PROPUESTA DE DICTAMEN TÉCNICO

INFORME SOBRE LAS AFECCIONES A LA CENTRAL NUCLEAR SANTA MARÍA DE GAROÑA DEL PROYECTO DE PLANTAS SOLARES FOTOVOLTAICAS “MAIRA”

Figura 2: Trazados de la nueva LAT de 400 kV de Solaria y de las LAT existentes conectadas a CNSMG.

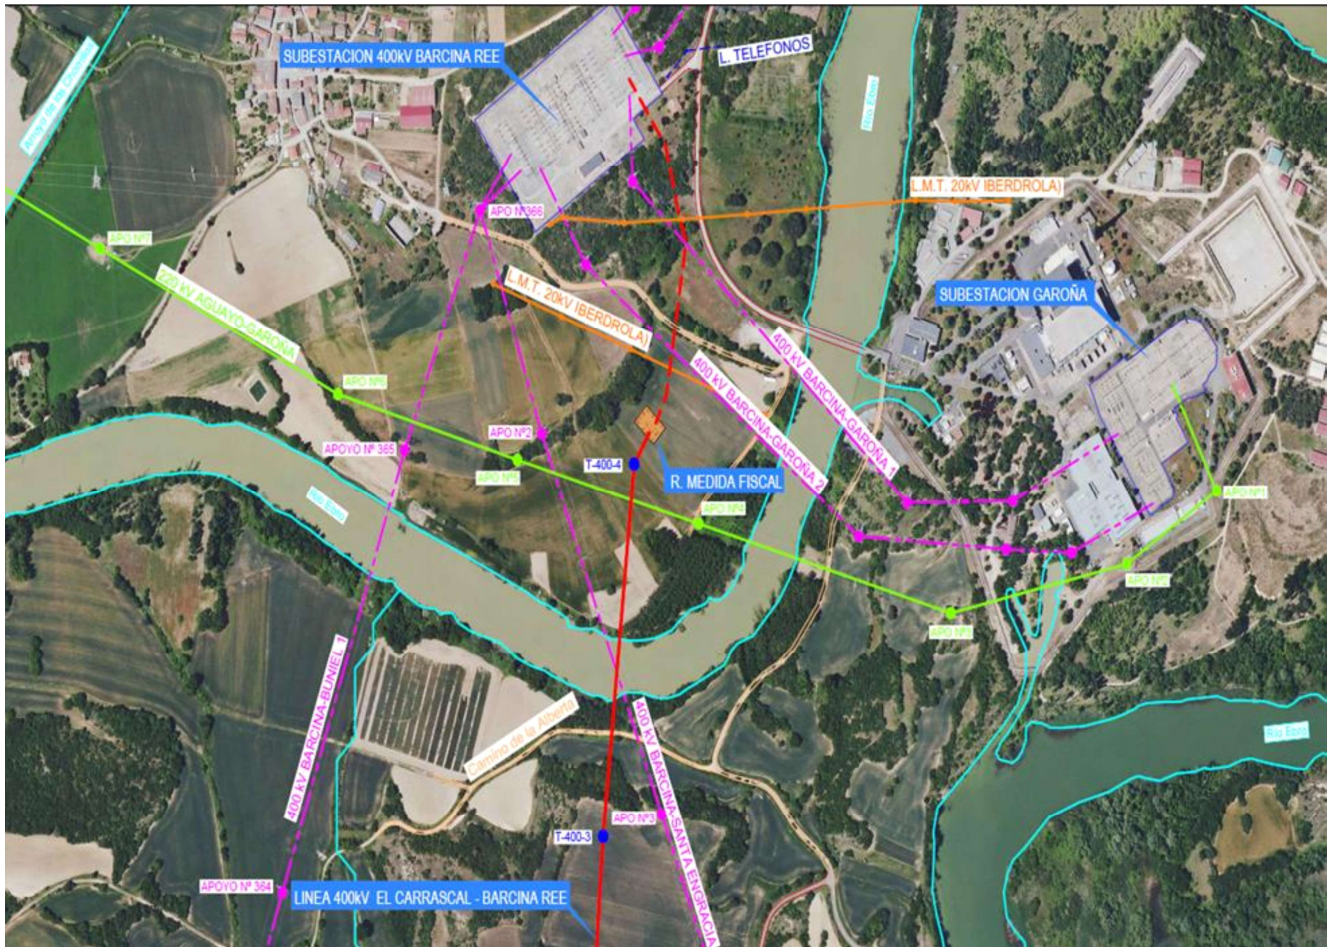
En la Figura 2 se representan los trazados de la nueva línea de alta tensión de 400 kV de Solaria y de las líneas de alta tensión exteriores de CNSMG entre la SE de 400 kV de Barcina-Garoña de REE y la SE interior de CNSMG. El tramo de la nueva LAT de 400 kV de Solaria desde la SE El Carrascal 400/220 kV hasta el Recinto de Medida discurre aéreo (línea roja continua en figura), mientras que el tramo desde el Recinto de Medida hasta la SE de 400 kV de Barcina-Garoña de REE discurre enterrado (línea roja discontinua en figura). Además, se muestra el cruzamiento del tramo aéreo de la nueva LAT de 400 kV de Solaria (línea roja continua) con la línea Aguayo “L4” (LINE-ES-220kV-AG, línea verde).

De acuerdo con el trazado final de líneas contemplado en la revisión 1 del informe P/102293/IIT-003, los únicos cruzamientos identificados en la documentación de Solaria son los siguientes:

- Cruzamiento aéreo con la línea LINE-ES-220kV-AG de suministro al parque de 220 kV de CNSMG. El cruce del tramo de la nueva LAT de Solaria de 400 kV, entre la SE El Carrascal 400/220 kV y el Recinto de Medida, se produce en aéreo por encima de la línea Aguayo "L4" de 220 kV.

Este cruce cumplirá con los requisitos del RLAT en cuanto a distancias, posición de apoyos, etc, por lo que no podrán darse interacciones entre líneas que supongan una disminución de las condiciones de seguridad y que afecten negativamente a las líneas de suministro de la central.

- Cruzamiento soterrado con las 2 líneas aéreas de extensión de barras de 400 kV entre los dos parques de la SE Barcina-Garona.

El tramo de la nueva LAT de Solaria de 400 kV, desde el Recinto de Medida hasta la SE de 400 kV de Barcina-Garona de REE, discurre soterrado, por lo que este tramo de la nueva LAT de SOLARIA no puede afectar a las 2 líneas aéreas de extensión de barras de 400 kV mencionadas.

La conclusión de la evaluación es que no existe objeción, desde el punto de vista eléctrico, a la ejecución de las actuaciones en los alrededores de CNSMG objeto de los "Proyectos de las Plantas Fotovoltaicas MAIRA".
